Bebauungsplan 1-279-1 „westliche Unterstadt“

**Bebauungsplan Nr. 1-279-1 „Westliche Unterstadt“
Hafenstraße/Herzogstraße/Kavarinerstraße/Spoykanal**

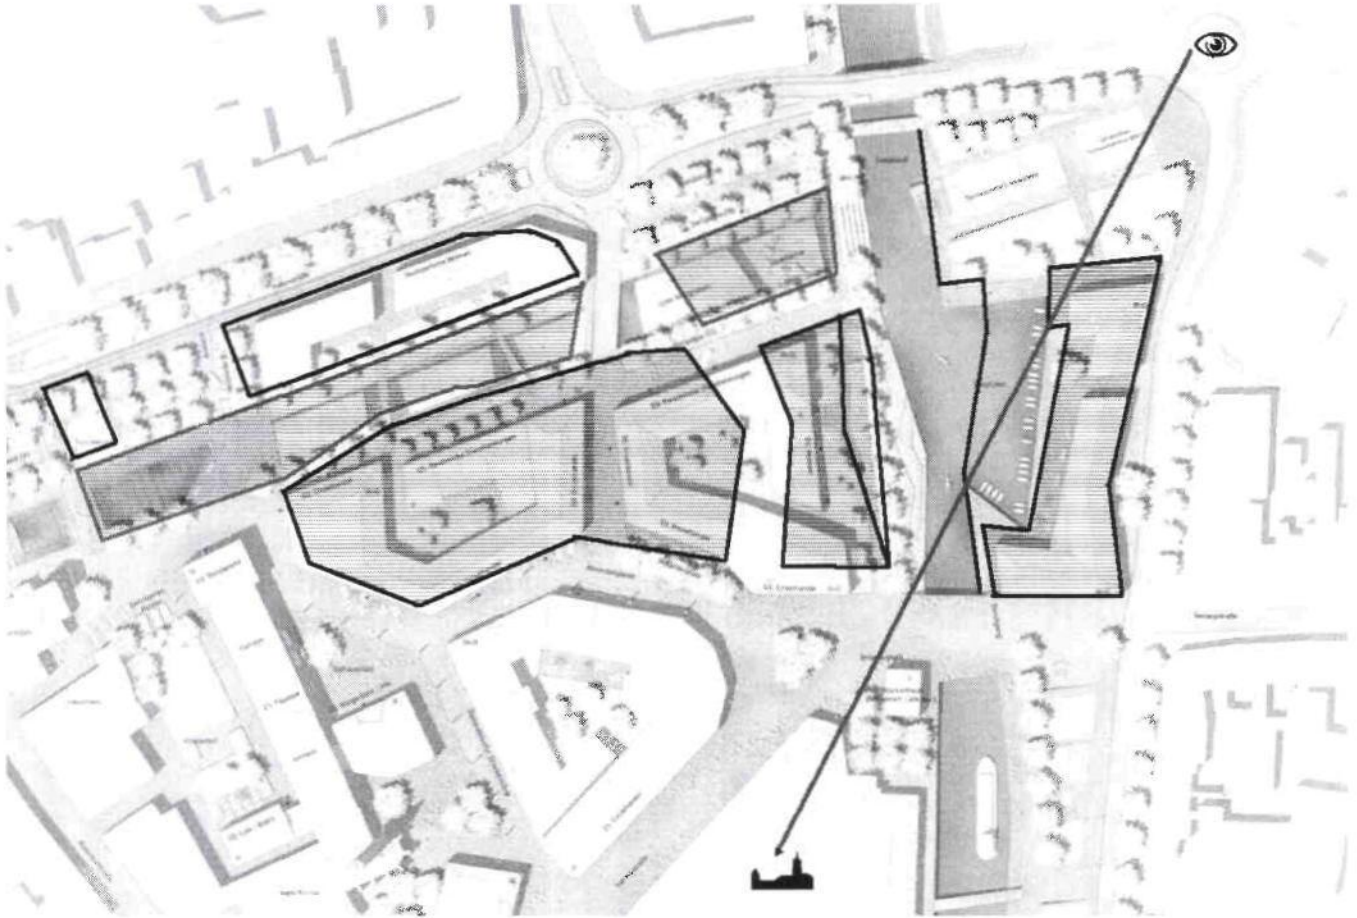
Noch nicht einmal jetzt, wo der B-Plan doch allein für den Denkmalschutz ein wenig geändert und schon wieder neu offenGelegt wird, sind die diversen Mängel in der Text-Fassung immer noch nicht behoben. Noch nicht einmal jene Fehler, auf welche ich in meinen Schreiben von 2013-10-30 hingewiesen hatte, sind korrigiert.

Auch der TipFehler „vpn“ statt „von“ ist niemandem aufgefallen. Offenbar hat in den vorigen 3 Monaten niemand sich um diese Passage es Textes gekümmert - um die einzige TextStelle, die den Denkmalschutz betrifft.
